# 海翼瑞都山水御园C地块（新田巷）

—— C-20#、C-21#楼（变更）

福建清华建筑设计院有限公司

C-20#楼 一层平面图变更后

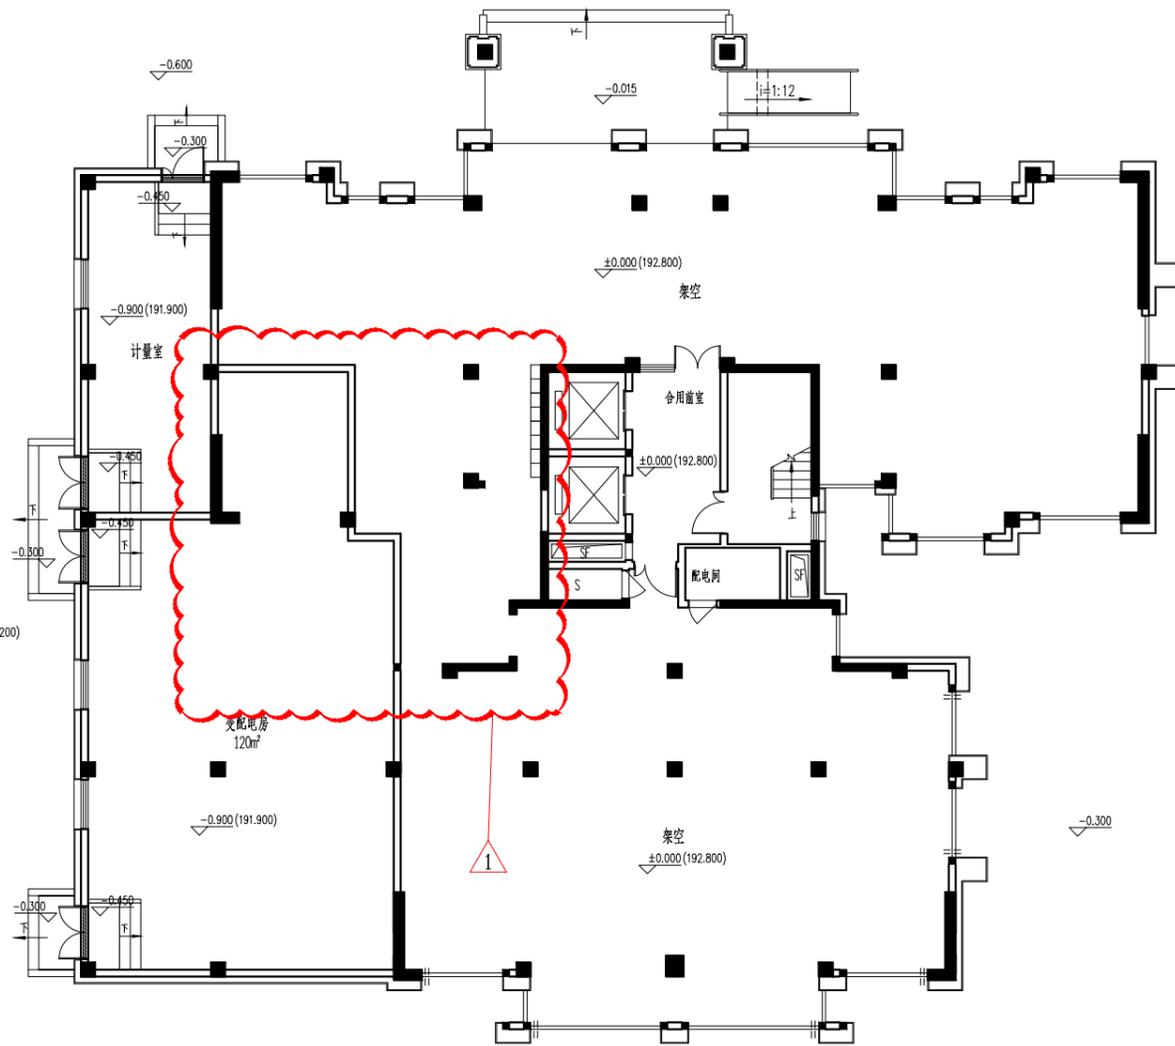
变更内容：  
1、1/01轴~4轴交A轴~G轴变配电房墙体调整

C-20#楼 二至十一层平面图变更后

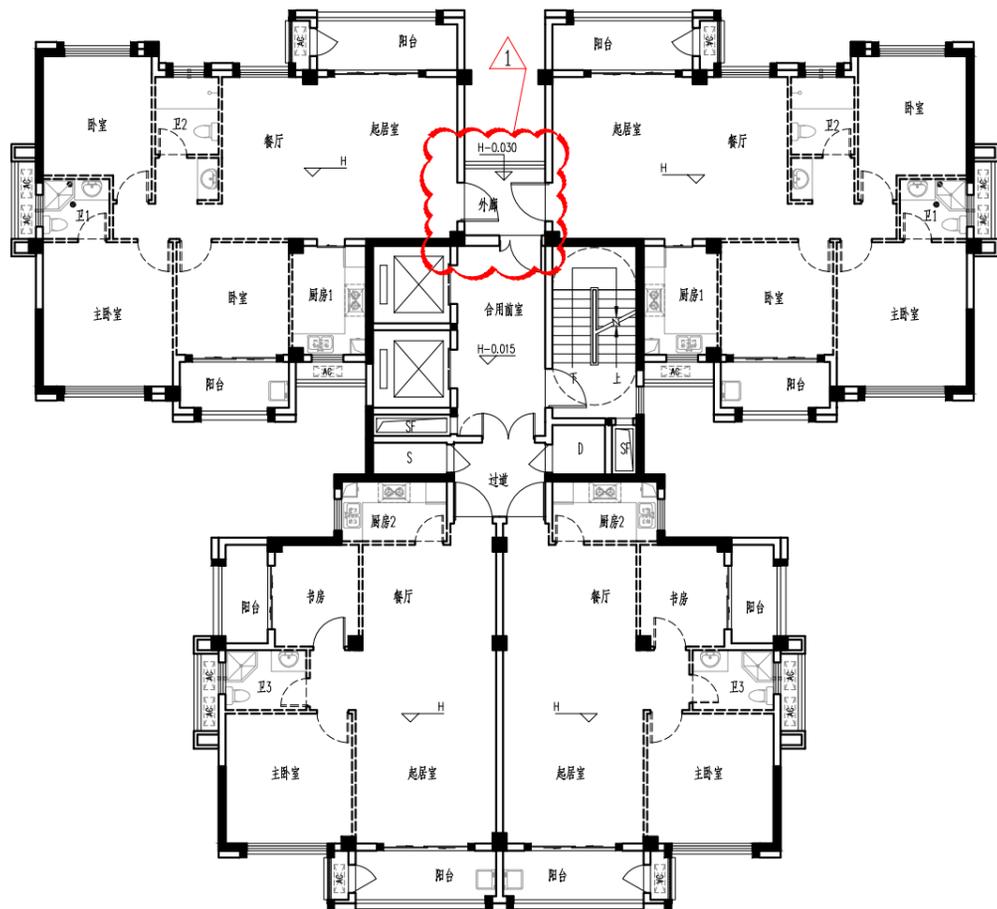
变更内容:

1、10轴~12轴交G轴往北2000mm处外廊栏杆往北移200mm

C-21#楼 地下一层平面图变更后

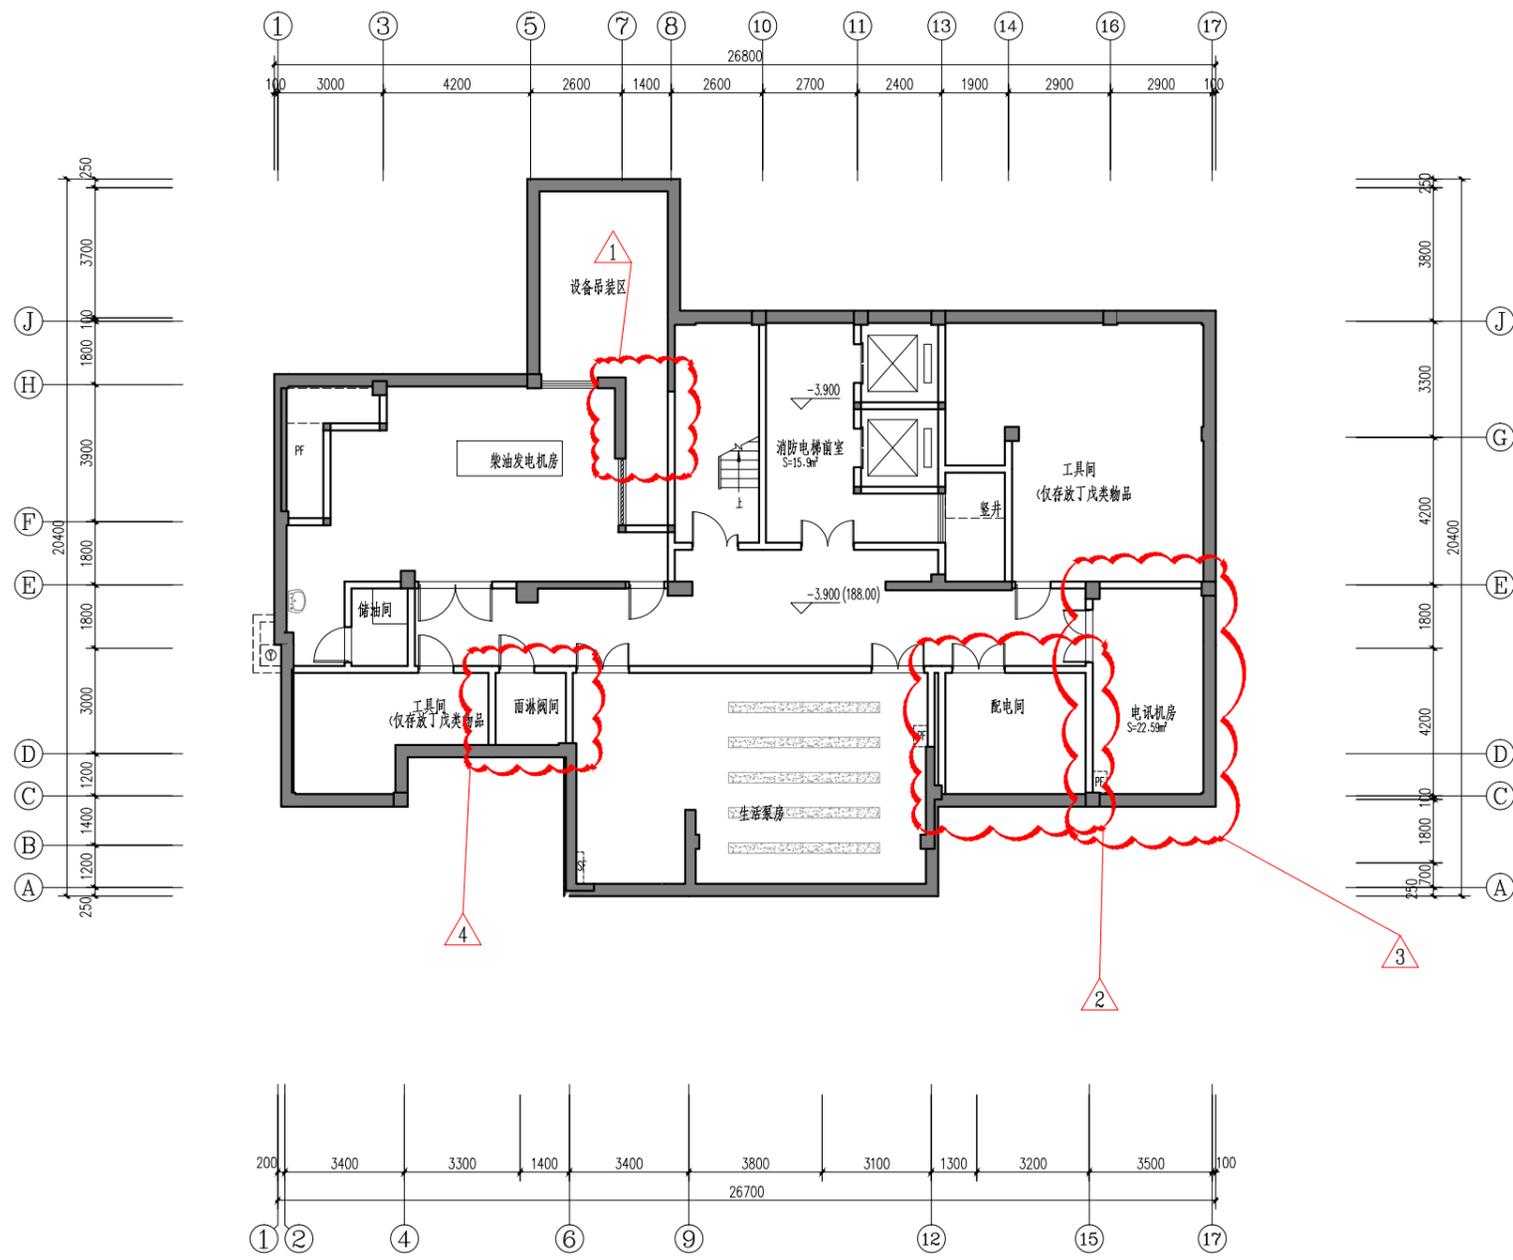
变更内容:

- 1、7~8轴交H轴处墙体取消，送风井取消
- 2、12~15轴交C~E轴处变配电间12轴处增设双墙，15轴处取消原有双墙
- 3、15~17轴交C~E轴处电讯机房17轴交E轴处排风井取消，15轴交C轴处增设排风井
- 4、2~6轴交D轴处增设雨淋阀间

C-21#楼 一层平面图变更后

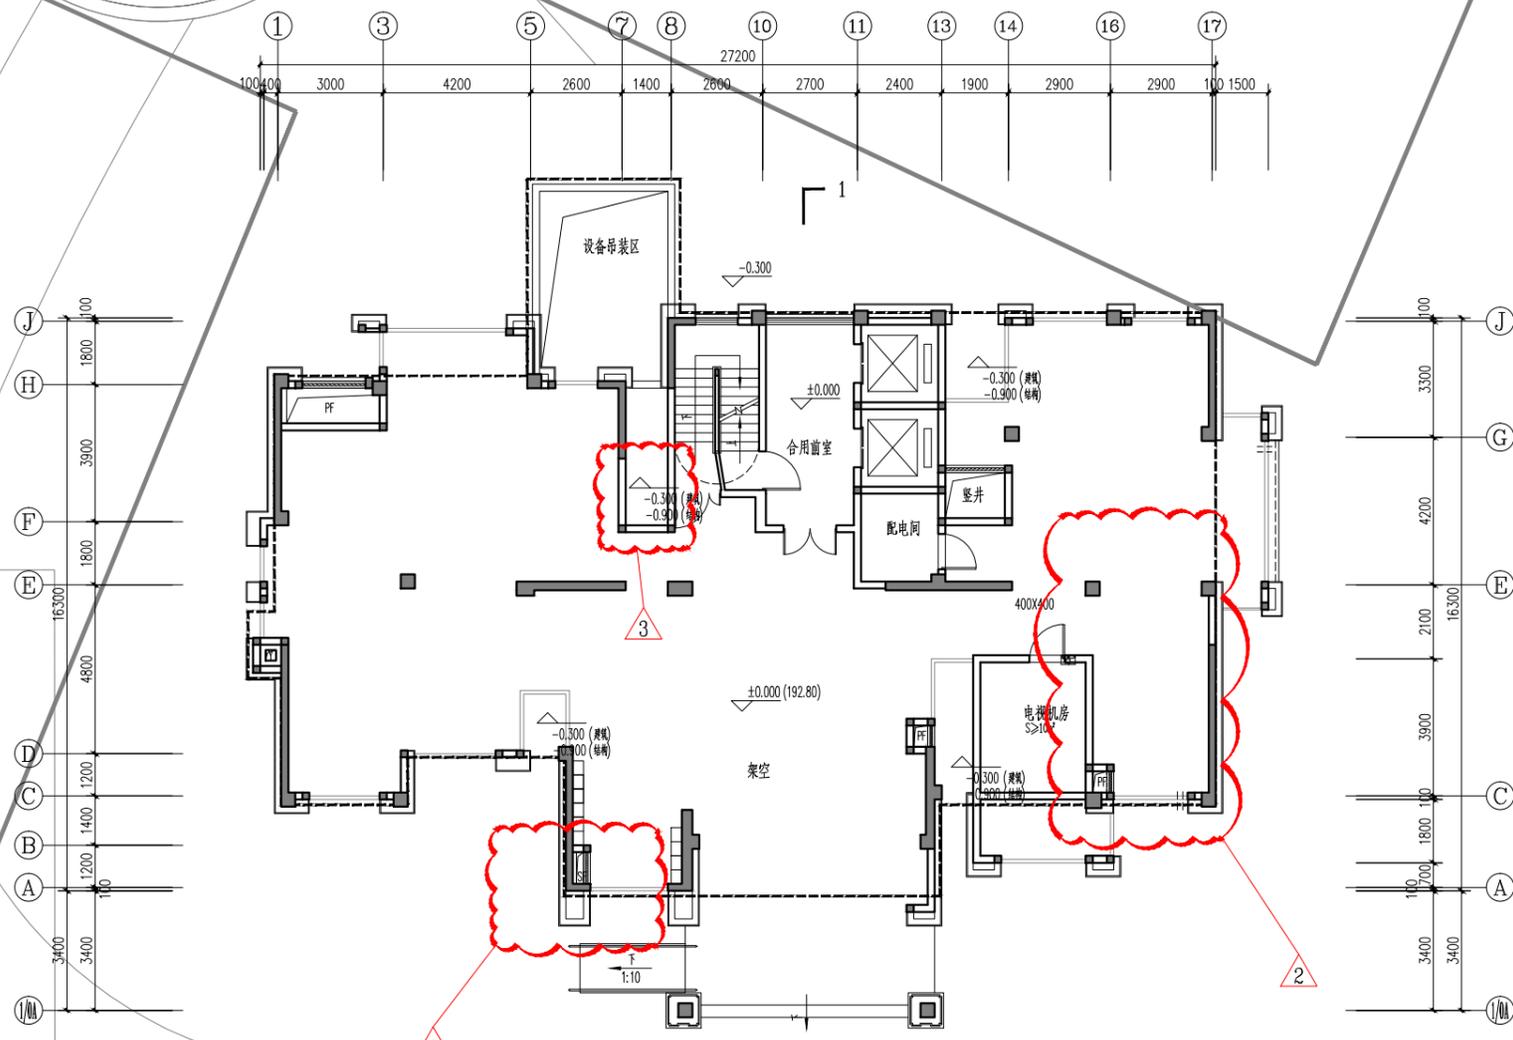
变更内容:

- 1、6轴交A轴送风井大小调整
- 2、15~17轴交C~E轴处17轴交E轴处排风井取消, 15轴交C轴处增设排风井
- 3、7~8轴交F~G轴处送风井取消
